# Produktänderungsmitteilung *Product Change Notification*

**Titel Title** *Änderung der Bauhöhe SO-DIL SO-DIL Device Height Conversion*

**Typen Types** B40S2A, B80S2A, B125S2A, B250S2A, B380S2A

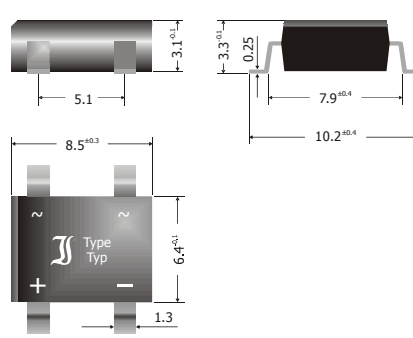
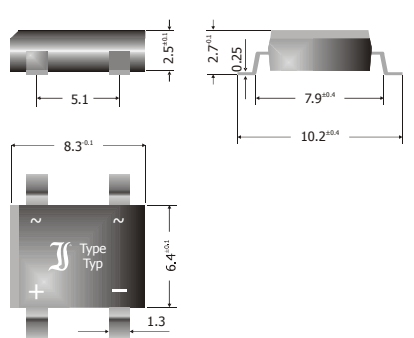
**Grund der Änderung** Die neue „schlanke“ Bauhöhe bringt den Anwendern Vorteile beim Leiterplattenentwurf und Bestücken. Die Bauteile können auf der Leiterplattenunterseite angeordnet werden, wo normalerweise die Bauhöhe beschränkt ist.

**Reason of Change** *The new "slim" height will bring assembly and printed circuit board (PCB) routing advantages to the customer. Devices can be assembled on the bottom side of the PCB, where space is normally restricted.*

<b>Bisher Current</b>	<b>Neu New</b>
<b>Mechanisch Mechanical</b>		
<b>Elektrisch Electrical</b>		Keine Änderungen <i>No changes</i>
<b>Verpackung Packaging</b>		Keine Änderungen <i>No changes</i>
<b>Bestell-Nr. Ordering Code</b>		Keine Änderungen <i>No changes</i>
<b>Artikel-Bezeichnung Part Description</b>	In Auftragsbestätigung und auf den Bauteil-Etiketten (Bsp.) <i>In order confirmation and on device labels (example):</i>  "B250S2A"	In Auftragsbestätigung und auf den Bauteil-Etiketten (Bsp.) <i>In order confirmation and on device labels (example):</i>  "B250S2A slim package, 2.5mm high"
